第 10 章 準備書に対する意見、見解等

10.1 準備書説明会の開催状況、質疑、意見の概要及び事業者の見解

10.2 準備書に対する意見書の概要及び事業者の見解

10.3 審査書に記載された市長意見及び事業者の見解

【意見書 添付資料】

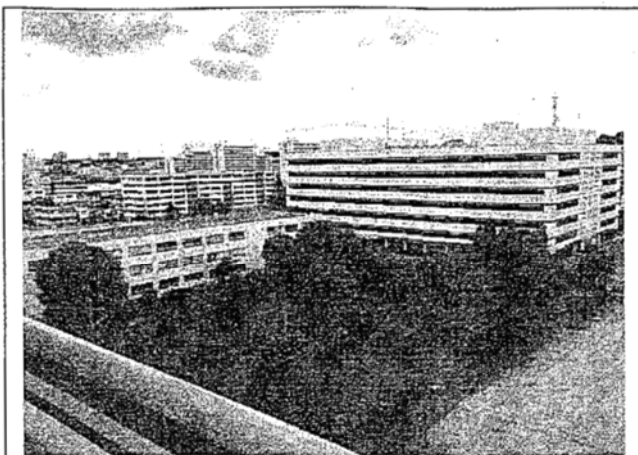
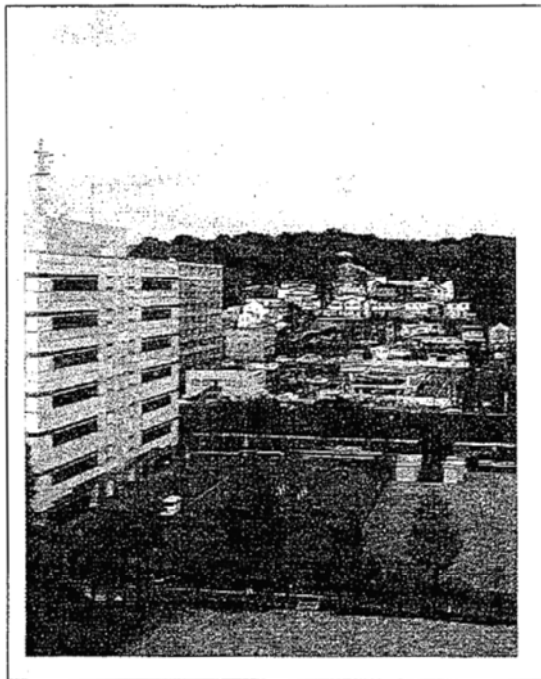
項目	意見書の内容	事業者の見解
<p>事業計画等</p> <p>施設配置・高さ等（日影・景観等）</p>	<p>●建設計画の建物配置と建物の高さについて 日立戸塚工場跡地における中外製薬の研究 所建設計画では、31m の制限いっぱいの高さ （2m の盛土をプラスして 33m の高さとなる） の建物 7 つが密集して林立する。日立戸塚工場 の建物や広い庭があった時代の状態とは激変 する。これは環境の保全からは大きく逸脱して いる。工業地域だから許される計画というのだ ろうか。</p> <p>中外製薬の鎌倉市梶原にある鎌倉研究所は、 広い庭・数面のテニスコート・野球場・大きな 駐車場等があり、30m を超すと思われる建物は 2 つである。また、静岡県御殿場市にある富士 御殿場研究所では 30m を超す建物はないよう に見える。戸塚においても、そのような建物配 置と高さにしてもらいたい。</p> <p>現行の計画では、中外製薬の建物に対面する 各マンションは 30m か 20m の高さだから、各 マンションの各部屋からは中外製薬の建物の 壁しか見なくなろう。冬場になれば早朝の貴重 な日光は差し込まない。日光が差し込むのはシ ミュレーションによると 9 時過ぎ頃という。高 さも日照もそのほか何もかもが法令に則って いるといい、マンションから 50m 離して建 てる、建物の上部を一部低くしている等、近隣 マンションへかなりの配慮をしているのだ、と中 外製薬は慇懃無礼にいつている。</p> <p>環境保全を住環境の面からみれば、数年前に あった状態（日立戸塚工場）から、全く別の環 境へと突然変容するわけだから、大げさな表現 でいうと住環境の破壊といえるかもしれない。</p> <p>中外製薬の親会社というのかロッシュ社は 鎌倉研究所と富士御殿場研究所とを戸塚へ集 約するつもりなのではないか、との説がある。 いくら民間企業が日立戸塚工場跡地を数百億 円で取得したからといって、実験・研究棟等の 建物を制限ぎりぎりの高さで密集させて建設 することはなからう。戸塚を選んで研究所を集 中させて拠点を築くというのは、企業論理とし て理解するが、次項に述べるように企業倫理に 欠ける面があるのではないのか。</p> <p>(次ページに続く)</p>	<p>1 本事業計画では、主に以下の理由から西側敷 地への配置を計画しました。</p> <ul style="list-style-type: none"> ● 今回計画している研究施設における新薬を 創る一連の研究は、多様な研究機能が密接 に連携して行われます。多様な研究機能の 配置とそれらが密接に連携できる環境整備 および研究に付随して必要となる機能の確 保を図るためには、現在計画しているまと まった建物配置および高さの建物が必要と なります。 ● 東側敷地には以前にもグラウンドが設置さ れており、今回の計画でも同様に東側敷地 へ雨水流出抑制のためのオープン式調整池 を兼ねたグラウンドを設置します。 <p>2 なお、今回の計画が完了したのち、将来的 には東側敷地にも研究開発拠点を整備してい く考えです。</p> <p>3 西側敷地の計画建物については、近隣建物へ の圧迫感や日影の影響を少しでも低減するた め、西側敷地内の東側に配置し、西側周辺 のマンション外壁から 50m 以上離す計画と しています。また、西側敷地の西側に配置 する建物については、下記の工夫を図ります。</p> <ul style="list-style-type: none"> ● 研究棟の西側外壁の幅をそれぞれ約 7 m 小さくします。 ● 研究棟の西側最上階の壁面を約 10m 後 退させ、西側敷地西側のマンション等に 相対する前面部の高さを 26m とします。 ● 単一の壁面として視認されないよう、壁 面の意匠上の分節化により視覚的な変化 をつけるなど、外観デザインを工夫しま す。 ● 周辺建物の色調と調和するよう建物の 外壁にはアースカラーを取り入れます。 <p>4 この他、敷地外周の既存の万年塀を撤去 するとともに、西側敷地西側には、近隣の 皆様方がご利用いただける緑道・提供公 園等を配置して、連続するまとまった緑 の空間を創出します。さらには道路拡幅 整備により、道路の両側に歩道を設置し 、歩行空間の安全性・利便性の向上に貢 献するなど、街の魅力向上に寄与する計 画としてまいります。</p> <p>5 上述の取り組みを通じて、周辺地域との 調和を図りながら、眺望を著しく阻害し ない工夫を図ってまいります。</p> <p>(次ページに続く)</p>

項目	意見書の内容	事業者の見解
事業計画等 施設配置・高さ等 (日影・景観等)	<p>(前ページからの続き)</p> <p>●西側敷地と東側敷地の環境影響評価について</p> <p>建設計画の用地として西側敷地が選択された理由は何か。西側敷地になった経緯が知らされていない。はじめから一方的に決まっていたのか。準備書にそのようなことは記されていない。土地は工業地域であるし、民間企業が買い取ったものだから法令に反しなければ自由に使用するの当然との考えであろうか。</p> <p>横浜市長の諮問により委員が選任され、環境影響評価審査会が開催されている。その会議録を読んでも、建設計画地がなぜ西側敷地になったのかはわからない。委員の一人がそれらしきことを尋ねているが、中外製薬は、「東側敷地はグラウンド(これは近隣地域のために活用されるという)があり、これを住宅の多いところにもってくるのはどうか」と答えている。それが理由なのだろうか。ならば、グラウンドを西側敷地の中央にもってあげればよい。少年サッカーの練習等に使用されてきたというが、こどもたちの練習時のうるささは一時のうるささで我慢がきく。</p> <p>それよりも、西側敷地と東側敷地との環境影響評価が重要であろう。比較検討をしているとは思えない。検討しなくともよいというのであれば、その理由が知りたい。</p> <p>東側敷地の南と北はともに工場が立地している。敷地の東側は東海道線・横須賀線・貨物線の鉄道線路である。敷地の西側は柏尾川が流れている。周囲の住環境への影響はあまり大きいとは考えられない。中外製薬がみずからそれを証明しているのではないか、「グラウンドを住宅の多いところにもって来るのはどうか」と。</p> <p>西側敷地の西側には6つのマンションがずらっと南北に並び、中外製薬の西側敷地を使った建設計画の建物と対面することになっている。その影響を考えれば、まず、東側敷地に計画を持っていくべきではないか。敷地形状と敷地面積はほぼ同じようなもので、現行の建設計画をそのまま東側に移し替えることは可能であると素人ながら考える。</p> <p>ともかく、東と西の環境影響評価の比較検討をしていただきたい。生物多様性が大事で生物が生息できる自然環境が必要とされるのは自明だが、マンション住民という人間も自然の一部であるのだから、もう一段の住環境保全のための配慮を願いたい。</p>	<p>(前ページからの続き)</p> <p>⑥なお、環境影響評価につきましては、横浜市環境影響評価条例に基づき、横浜市及び審査会のご指導・ご審議を頂きながら実施させて頂いております。</p> <p>開発事業計画を複数策定し比較検討する事はしておりませんが、前述の通り、今回の計画が完了したのち、将来的には東側敷地にも研究開発拠点を整備していく考えです。</p>

9階から見た日立戸塚工場の解体工事前のようす。庭が広く、高い建物は本社事務ビルくらいで、遠くまで見渡せる。下のイラストは中外製薬が予定している建物の完成予想図。マンションの部屋から見えるのは中外製薬の建物の壁ばかりになるだろう。

図 1-1 グリーンインフラ（雨水貯留浸透植栽基盤）の導入

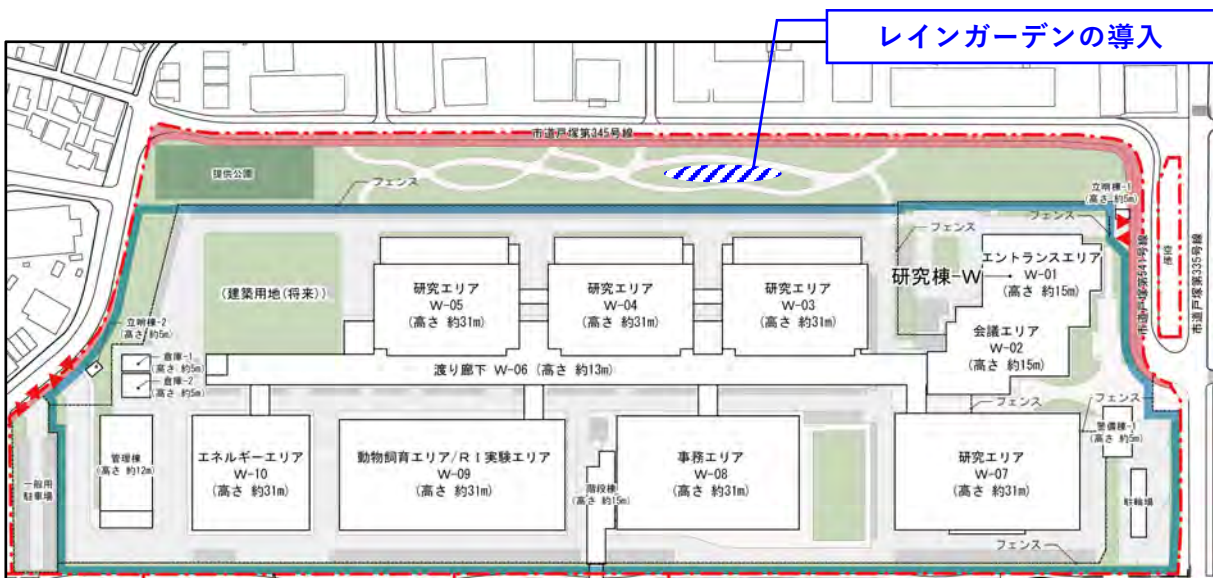
(2) 内水氾濫の対策について	ア 緑道の整備や屋上緑化など、雨水流出抑制に資するグリーンインフラの導入について、評価書に記載してください。	雨水流出抑制施設等の計画において、グリーンインフラとして、緑道内での雨水貯留浸透植栽基盤・レインガーデンの導入や、屋上緑化の導入について、追記しました（p.2-18 参照）。
	イ 西側敷地の北側で工事中の都市計画道路桂町戸塚遠藤線（上倉田戸塚地区）が設計変更される可能性があることを踏まえ、内水氾濫シミュレーションの記載を見直してください。	西側敷地の北側に計画されている都市計画道路（横浜市による事業）の計画高さ見直しに伴い、条件を修正した内水氾濫シミュレーション結果を掲載しました（p.資4.2-1～2 参照）。

西側敷地の緑道においては、グリーンインフラとして、緑道下に雨水貯留浸透植栽基盤（空隙率が高い材料を敷設することにより、その空隙に雨水を貯留。法面部等を除く）及びレインガーデン（敷地内外の雨水が、内水氾濫時に緑道内の窪地へ流れ込む仕組み）を導入し、地域防災への貢献に努めます。これらの雨水貯留量は、合計で約 690 m³相当（雨水貯留浸透植栽基盤(空隙率 30%程度として算定)：約 670 m³、レインガーデン約 20 m³)と想定します。

雨水貯留浸透植栽基盤の導入
(緑道下に設け、下記の性能向上を図ります。)

図2-1 コチドリの生息空間への配慮

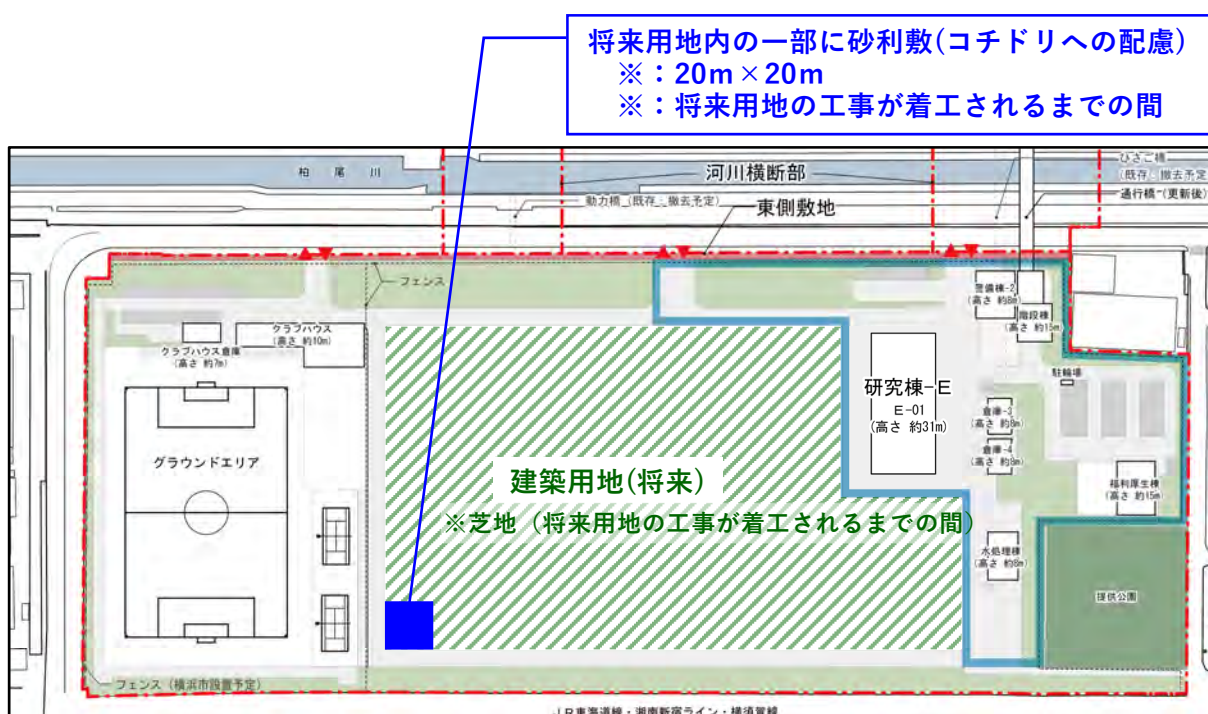
(2) 供用時 ア 生物多様性 東側敷地の建築用地(将来)における将来の工事に着手するまでの措置については、当該用地の一部にコチドリに適した環境を整備することに加え、景観や温熱環境にも配慮した暫定空間となるよう計画し、評価書に記載してください。	東側敷地の建築用地(将来)において、将来用地の工事が着工されるまでの間の一定期間、コチドリの生息空間への配慮として確保した砂利敷き空間については、より広い空間を設けるよう、見直しました。また、その他の東側敷地の建築用地(将来)については、景観や温熱環境にも配慮した暫定空間となるよう、アスファルト舗装から芝地に見直しました (p.6.2-2, 4, 91, 115~117 参照)。
	イ 安全 (ア) 事業内容に応じた管理体制が全般にわたって明確に示されていることが大切であるため、化学薬品を使用する実験の管理体制についても機構図を示すなど、管理体制の全容について、現時点で分かる範囲の内容を評価書に記載してください。	管理体制の全容を示すにあたり、現時点で分かる範囲の内容を補完するため、化学薬品を使用する実験管理体制と保管管理体制の機構図の追加及び関連文章の追記・修正とともに、他の実験に関する文章等も追記・修正しました。また、教育・研修に関する全般的な体制等についても追記しました (p.6.9-34~38, 41 参照)。
	(イ) 行政と連携した連絡体制など、災害や事故等の非常時に周辺住民へ必要な情報提供ができる仕組みを検討してください。	災害や事故等の非常時における近隣住民への必要な情報提供について、今後戸塚区と協議の上、連絡体制を構築することを検討する旨、環境の保全のための措置に追記しました (p.6.9-1, 50 参照)。
	ウ 景観 (ア) 焦点距離 14mm 又は 20mm のレンズで撮影された写真によるフォトモンタージュについては、人が眺める景観をできる限り再現するために、焦点距離 35mm のレンズで撮影された写真による四つ切りサイズのものも作成し、評価書に記載してください。	主要な眺望地点のうち特に近傍の地点(地点 12~17:焦点距離 14mm 又は 20mm)について、焦点距離 35mm 相当の画角の写真及びフォトモンタージュに修正し、四つ切りサイズのものも掲載しました (p.6.11-5, 28~33, p.資 3.7-1~25 参照)。

準備書においては、東側敷地における将来用地の舗装をアスファルト舗装等として計画していましたが、雨水流出抑制や温熱環境等への配慮のため、芝地の計画とします（将来用地の工事が着工されるまでの間）。

これにあわせ、コチドリの生息空間への配慮は、20m四方の砂利敷きの空間を設ける計画とします。

- ・東側敷地の建築用地（将来）においては、将来用地の工事が着工されるまでの間、一定期間の措置として、コチドリの生息空間への配慮のため、一部に20m四方の砂利敷きの空間を設けます（図2-1参照）。なお、本事業の工事中において、可能な限り早期に整備するよう努めます。

図 7-1(1) 西側敷地の西側に対しての計画建物の配慮 (研究エリア W-03~W-05 等の配置図)

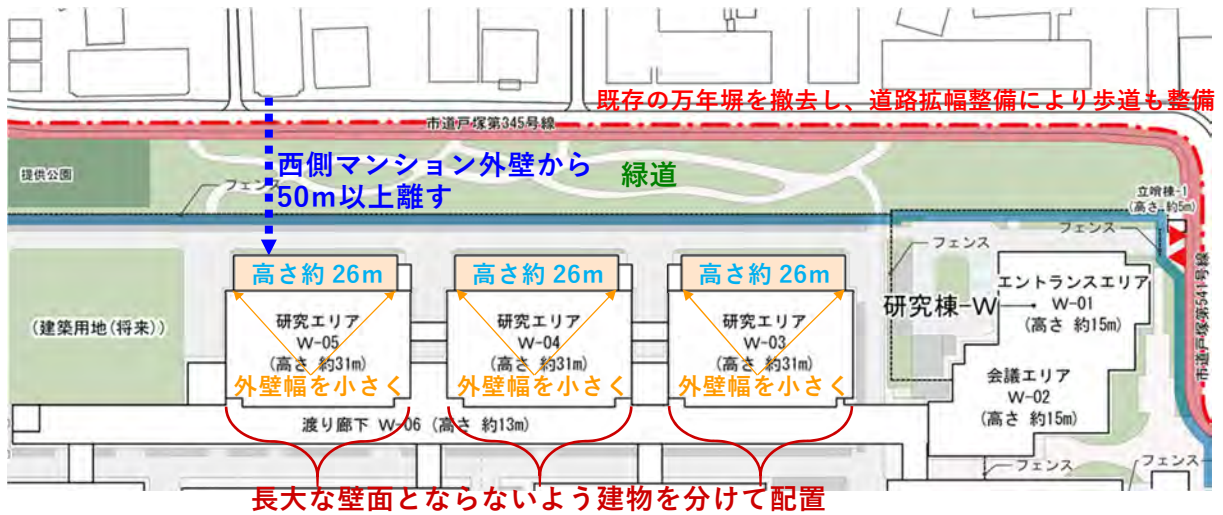
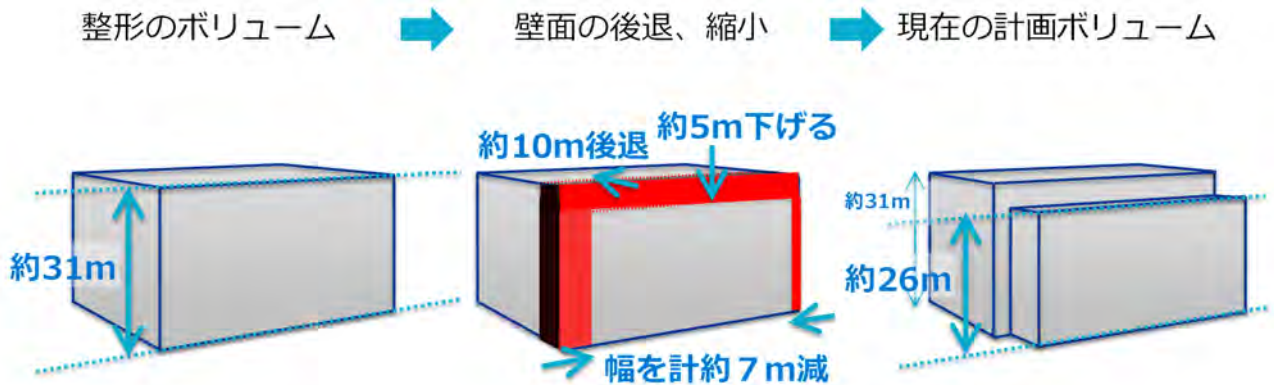
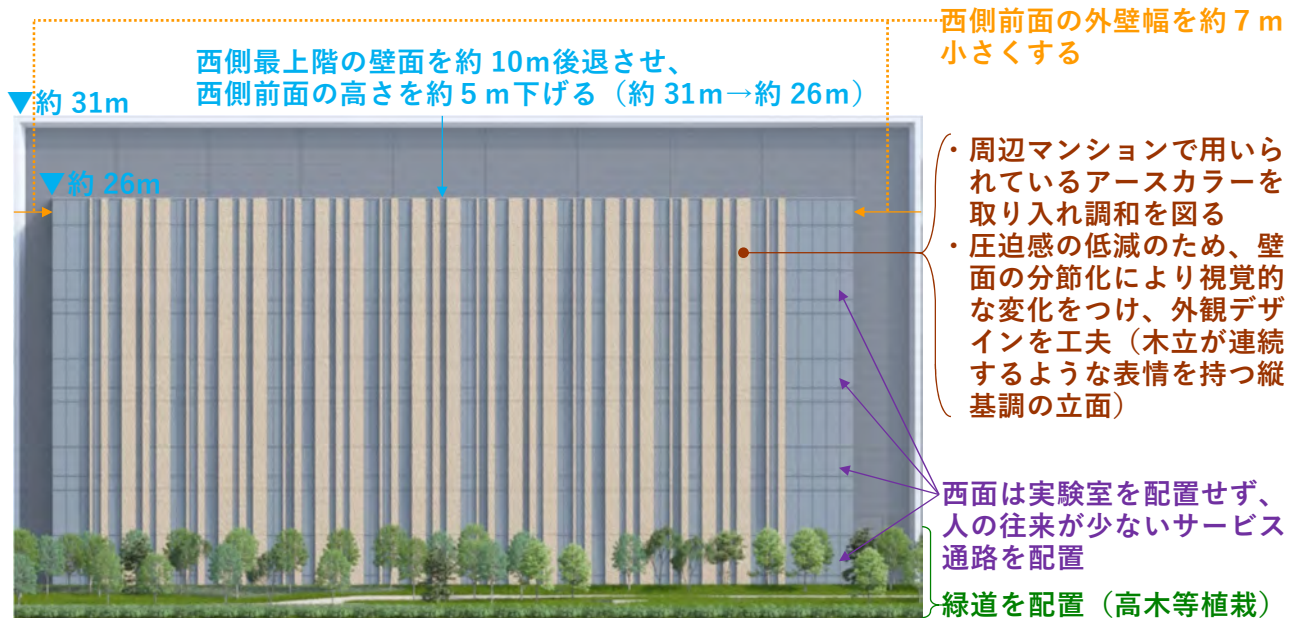
項目	意見の内容	事業者の見解
1 事業計画 (1) 東西の敷地の施設配置について	準備書に記載された施設配置計画に至った考え方を、事業者の立場と周辺に対する環境配慮を合わせた総合的な観点から整理し、評価書に記載してください。	<p>本事業においては、研究開発拠点としての持続的展開を目指す事業計画上の側面はもとより、周辺環境への配慮を考慮の上、総合的に検討して施設配置を計画してまいりました。</p> <p>本書に示す施設配置計画に至った考え方を、事業者の立場と周辺に対する環境配慮を合わせた総合的な観点から整理し、具体的な内容（配棟計画・東西敷地・建物高さ・圧迫感への配慮等）を、「計画を策定した経緯」に追記しました。（p.2-32～36 参照）。</p>

- ・西側敷地の計画建物については、近隣建物への圧迫感等の影響を少しでも低減するため、西側敷地内の東側に配置し、西側周辺のマンション外壁から 50m 以上離す計画としています。また、西側敷地の西側に配置する建物については、下記の工夫を図ります。
 - ・研究棟の西側外壁の幅をそれぞれ約 7 m 小さくします。
 - ・研究棟の西側最上階の壁面を約 10m 後退させ、西側敷地西側のマンション等に相対する前面部の高さを約 26m とします。
 - ・圧迫感の低減のため、壁面の分節化により視覚的な変化をつけ、外観デザインを工夫します。
 - ・周辺建物の色調と調和するよう建物の外壁にはアースカラーを取り入れます。
- ・この他、敷地外周の既存の万年塀を撤去するとともに、西側敷地西側には、近隣の皆様方がご利用いただける緑道・提供公園等を配置して、連続するまとまった緑の空間を創出します。さらに、道路拡幅整備により、道路の両側に歩道を設置し、歩行空間の安全性・利便性の向上に貢献するなど、街の魅力向上に寄与する計画としてまいります。
